東通原子力発電所
敷地周辺～敷地の地形, 地質・地質構造について
(震源として考慮する活断層の評価)
(コメント回答)

2020年10月2日
東北電力株式会社

審査会合におけるコメント

敷地周辺陸域の地質層序表

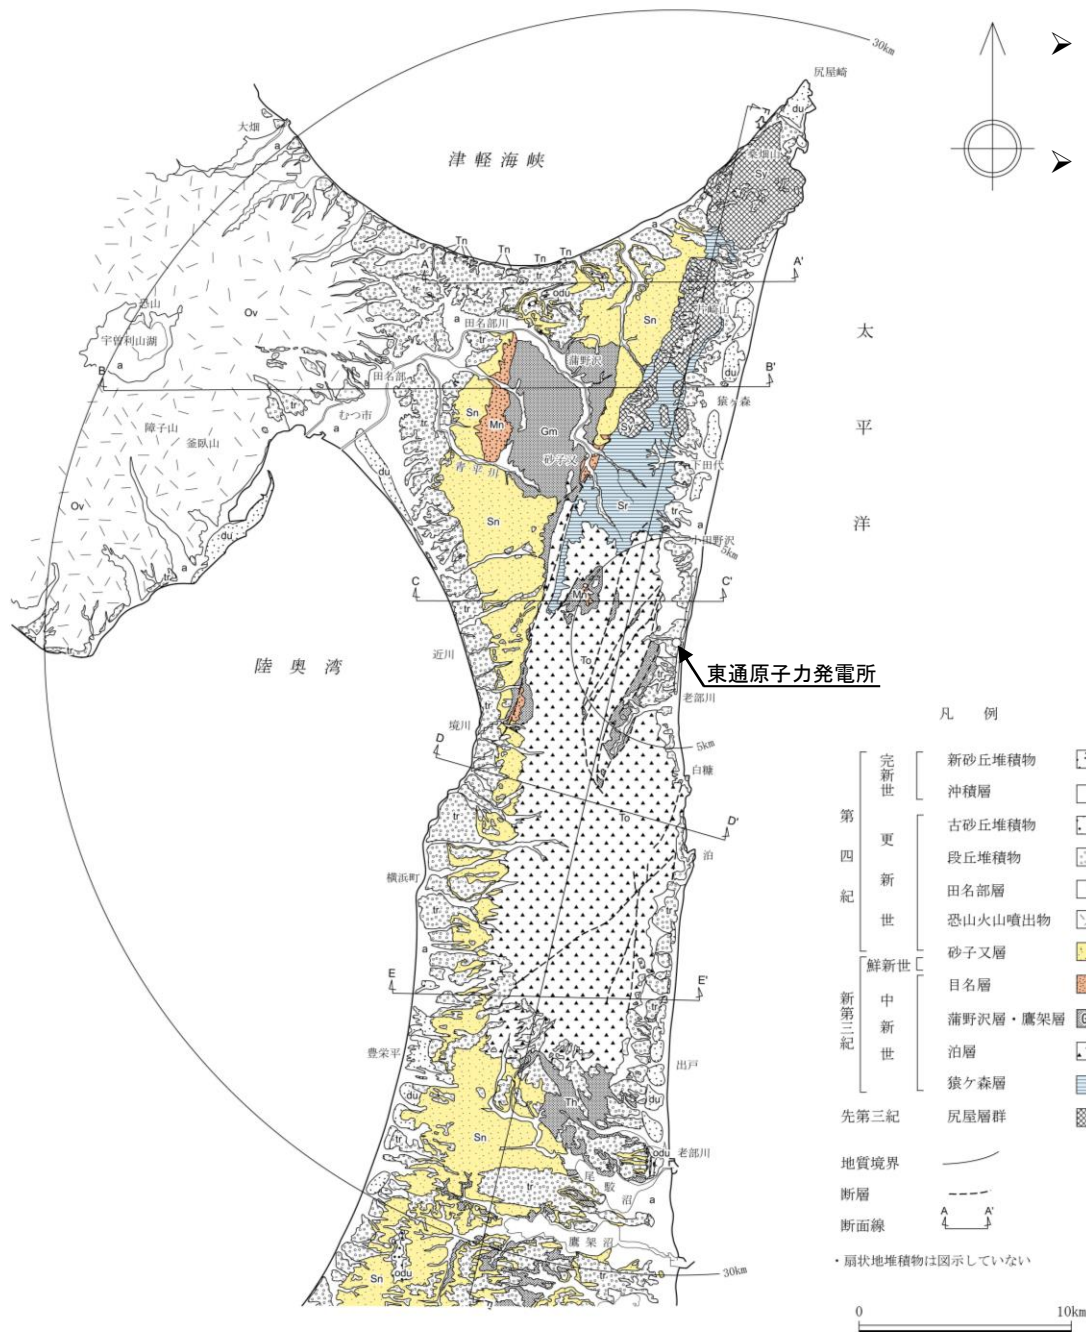
No.	コメント時期	コメント内容	今回ご説明資料の掲載箇所
S170	2020年7月17日 第878回審査会合	層序表において、砂子又層の記載の適正化を図ること。また、近隣サイトにおける六ヶ所層について、砂子又層との関係を追記すること。	p.2-4
S171	2020年7月17日 第878回審査会合	層序表において、泊層と猿ヶ森層の層序関係については、年代測定の結果も踏まえて、記載方法を検討すること。	p.2-4, 7, 6-129
S172	2020年7月17日 第878回審査会合	敷地～敷地近傍の断層の「震源として考慮する活断層」の評価フローにおいて、W-1断層等の記載の適正化を図ること。	p.6-38, 108, 111, 144, 145, 163～167, 172, 173, 183, 207
S173	2020年7月17日 第878回審査会合	ボーリング調査結果に基づくF-1断層破碎部の認定において分岐断層との相違等についても記載すること。	p.6-152, 154, 156

- 敷地周辺陸域の地質は、下位より、先第三系の尻屋層群、新第三系中新統の猿ヶ森層、泊層、鷹架層、蒲野沢層及び目名層、新第三系鮮新統～第四系下部更新統の砂子又層、下部更新統～中部更新統の恐山火山噴出物、中部更新統の田名部層、中部更新統～上部更新統の段丘堆積物及び古砂丘堆積物並びに第四系完新統の沖積層及び新砂丘堆積物からなる。
- 泊層の下限の年代については、H31敷地近傍陸域調査結果のボーリングコアから得られた年代値(23.1±2.7Ma)から、前期中新世以前と推定される。また、猿ヶ森層の下限の年代については、微化石分析結果(17.0～16.4Ma)等から、前期中新世と判断される。
- なお日本原燃(株)は、従来「砂子又層上部層」としていた地層のうち、敷地近傍の第四系下部～中部更新統について、「六ヶ所層」と仮称している(日本原燃(株)(2020))。
